4. 平衡铜点要求：

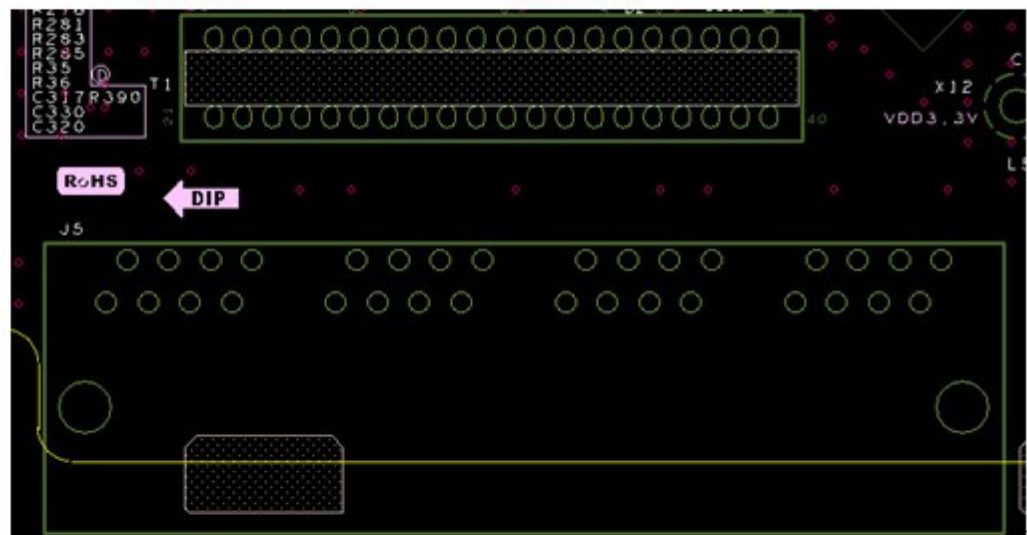
左边说加平衡铜，右边说不加？
